| | **DOC No** *Doc No* | **TAV. 121** | **REVISIONE:** *Revision* | 1 | | | |

# IMPIANTO EOLICO

## "PLANIMETRIE E SEZIONI DI DETTAGLIO

## IMPIANTI T1, T 2 E CABINA DI CONSEGNA"

# CANTIERE - IMPIANTO T1

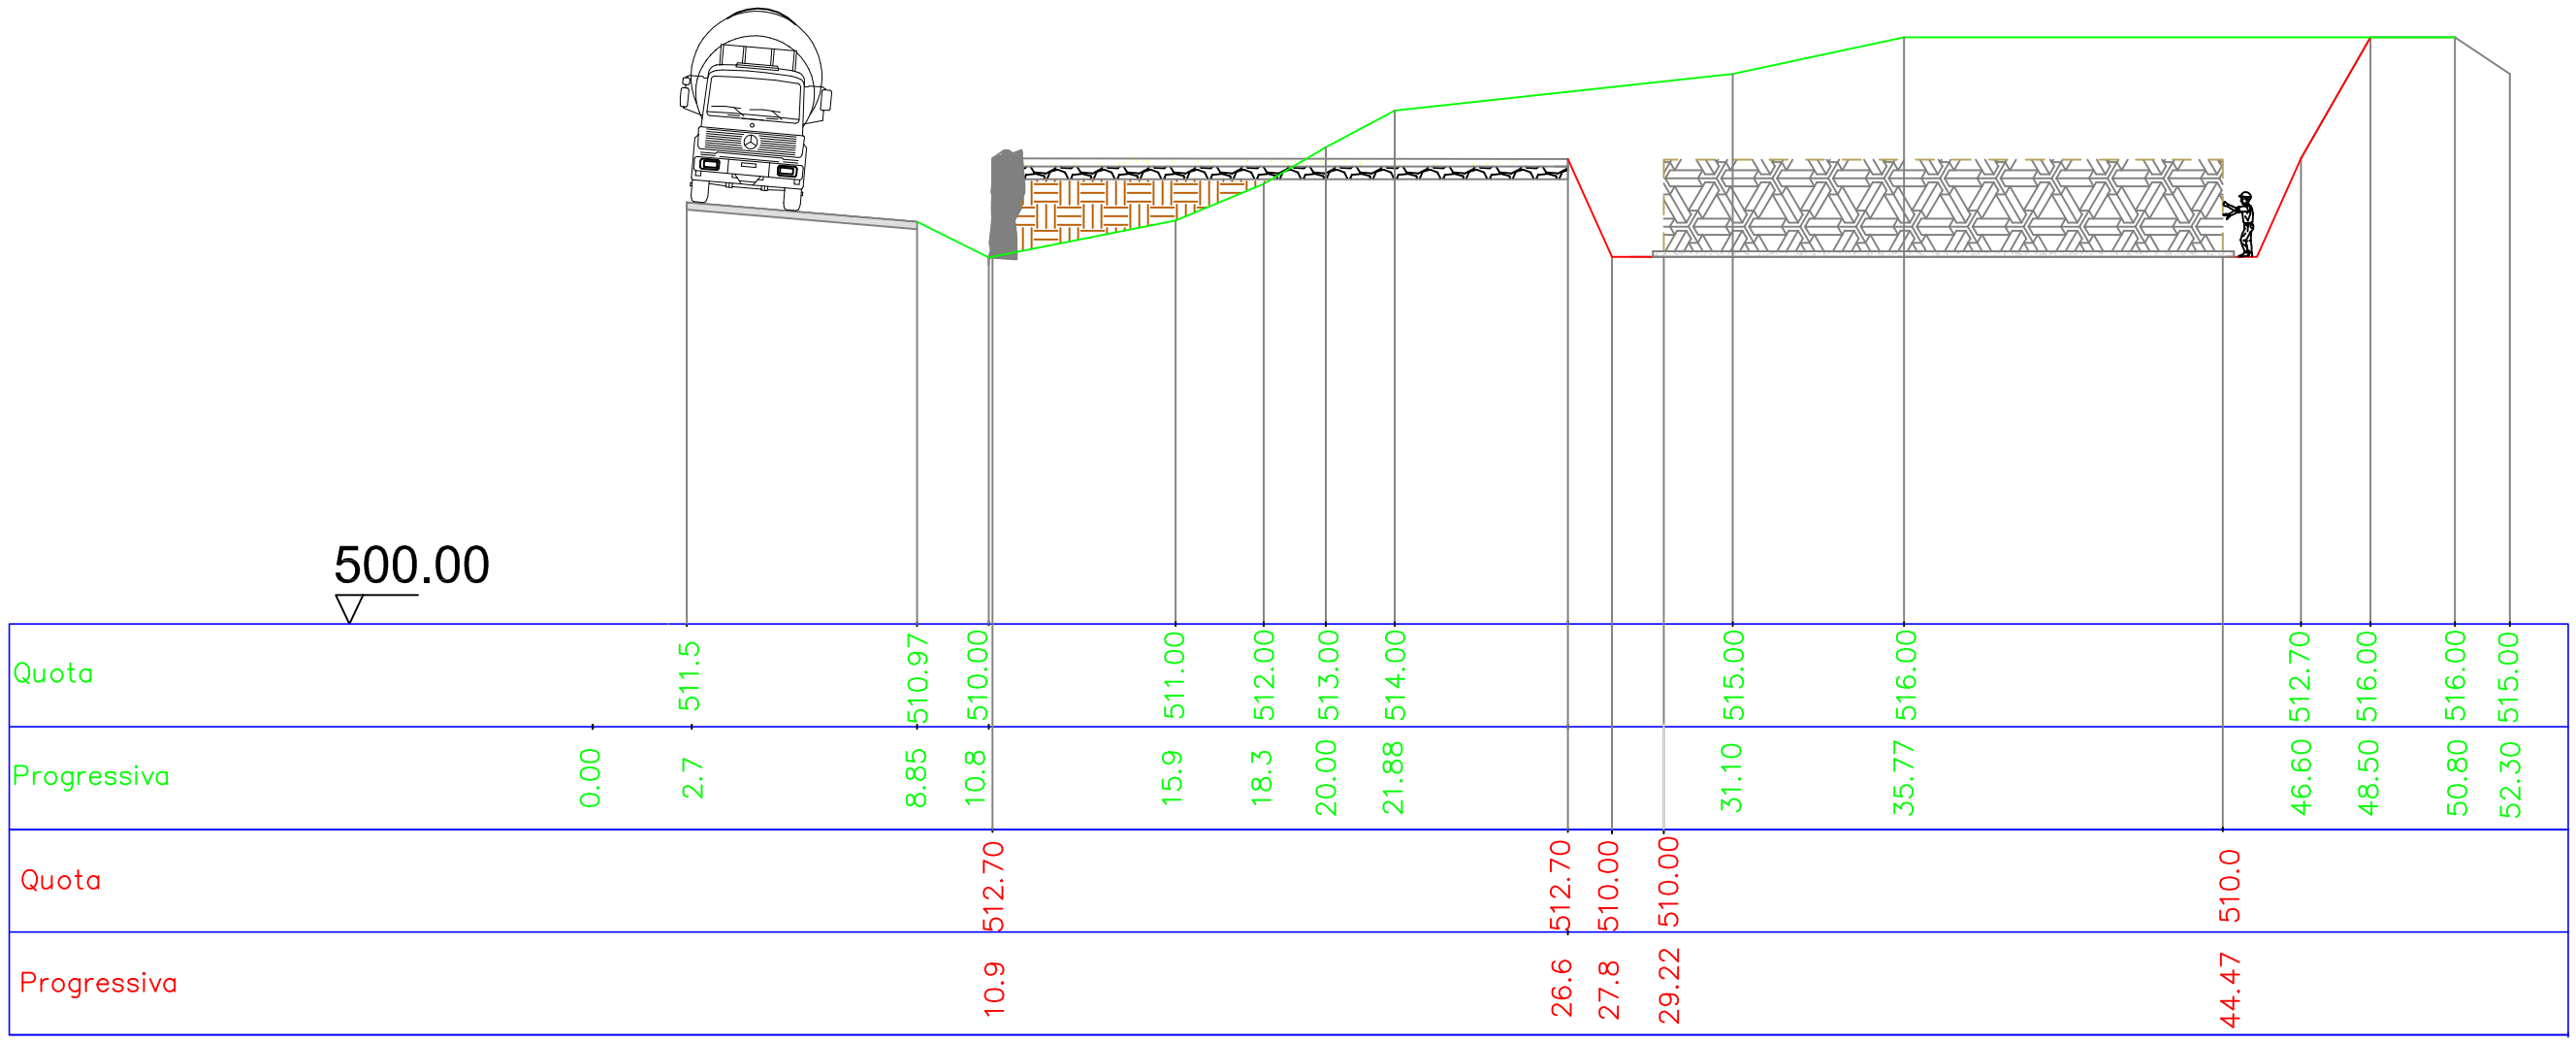
Rispetto agli elaborati progettuali progettati, si specifica come si vede dagli allegati seguenti, che il lato più vicino alla strada sarà posto parallelamente alla stessa. Le planimetrie e le sezioni sono state dunque corrette in tal senso. Pertanto anche il lato più prossimo alla carreggiata stradale si trova ad una distanza superiore ai 20 metri.
